改善箇所説明図

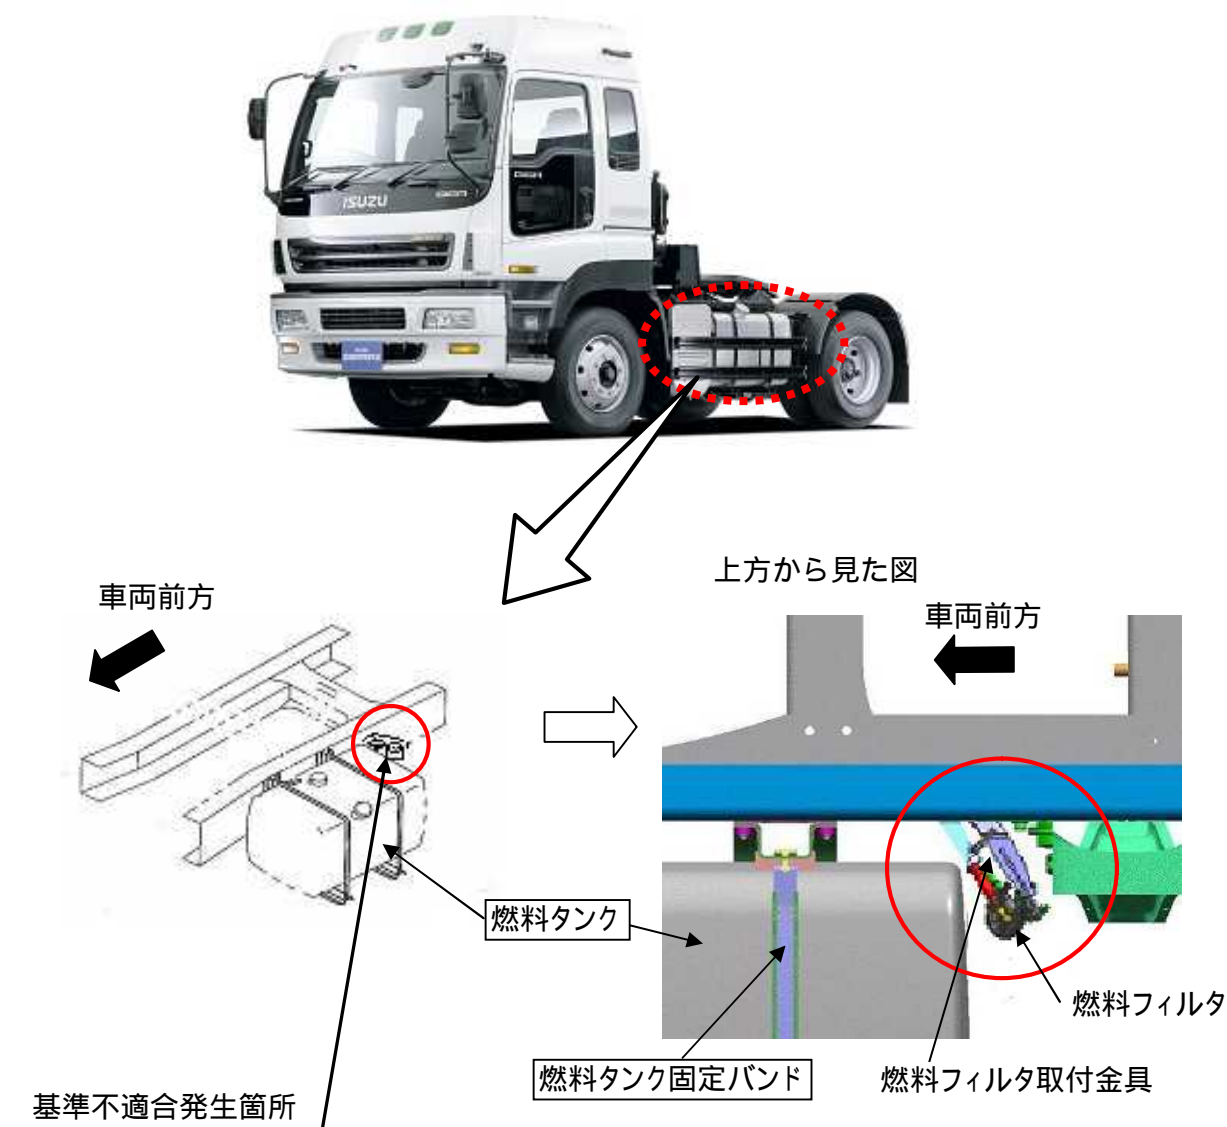
空気ばね緩衝装置付トラックの燃料タンク固定バンドにおいて、誤った仕様の修理用部品を供給したため、当該バンドを取り付けた車両ではバンドによる締結力が不十分となり、悪路走行時等の過大な衝撃を繰り返し受けると、燃料タンクが動く場合がある。そのため、そのままの状態で使用を続けると、燃料タンクが燃料フィルタ取付金具と干渉して損傷し、最悪の場合、燃料が漏れるおそれがある。

改善の内容：
全車両、燃料タンク固定バンドを点検し、不適切なものは良品と交換する。また、タンクに損傷の見られるものは新品と交換する。

識別：燃料タンクブラケット上部に黄色のペイントを塗布する。
